Van: 5.1, 2, e
Verzonden: maanda 9 januari 2023 15:49
Aan: 5 1 2 e 5 1 2 e 5.1, 2, e
CC: 5.1, 2, e 5.1, 2, e
Onderwerp: RE: PT Hilversumstraat

Onderwerp: PT Hilversumstraat

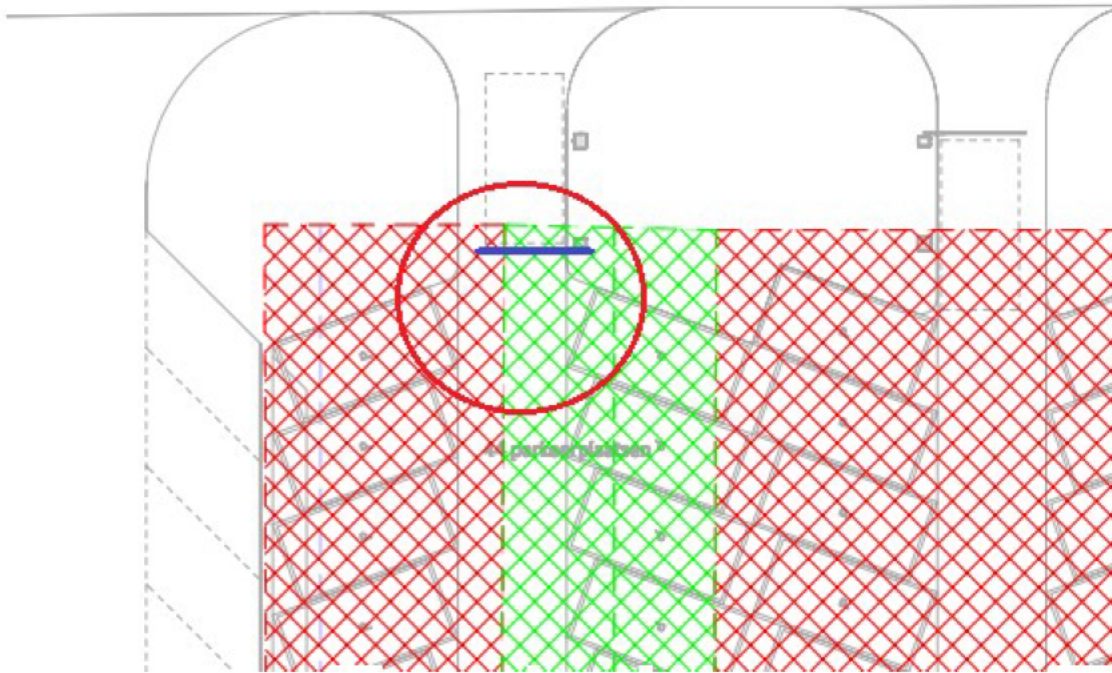
Ik heb het even uitgezocht en in de bijlage zie je de tekeningen. Doniger heeft de parkeervakken in een hoek van 70 graden staan. Hierbij hoort een wegbreedte van 4.50m bij. Doniger heeft echter maar 3.20m gebruikt. Dit is veel te kort voor het uitdraaien van de auto's. Dan zouden ze de parkeervakken in een hoek van 45 graden moeten zetten. Dit gaat uiteraard wel ten kosten van de parkeervakken.

Ik denk dat het onderstaande een éénrichtingssituatie is. Dus de auto's kunnen alleen in 1 richting het parkeer rondje maken. Maar ook in dit geval komen de eerste twee auto's dan tegen de slagboom bij het uitrijden inderdaad. Verder lijkt het dat de parkeerplekken rond de 60 graden gedraaid zijn en hier is dan een weg van rond de 5 meter voor nodig. Ze lijken 3 meter te hebben en dit is dan zeker te krap. Ikzelf ben geen verkeerskundige, dus ik weet niet of het

- Ik heb de woninggrootten ook gecheckt. Alle middeldure huurwoningen zijn nu 40,0 m2 GO of groter. Dat klopt nu dus ook.
- Wel viel het me op dat er nog een oude 'grondruil' kaart in zit, die niet klopt met de voorgestelde nieuwe (parkeer)situatie. Ik zal dat zelf even melden.
- Ook viel het me op dat er een parkeerindeling is getekend die volgens mij niet kan. De eerste 2 auto's direct na de slagboom kunnen nooit uitparkeren omdat ze dan tegen de (gesloten) slagboom aanrijden.. Vinden jullie dat we daar nu een punt van moeten maken?
- Ten slotte: ik heb geen verstand van draaicirkels enzo, maar het ziet er wel heel krap uit voor auto's.... er komen natuurlijk ook wat grotere bestelbusjes enzo. Past dat dan wel allemaal qua inparkeren, uitparkeren, draaien etc?.... Wat vind jij 5.1, 2, e
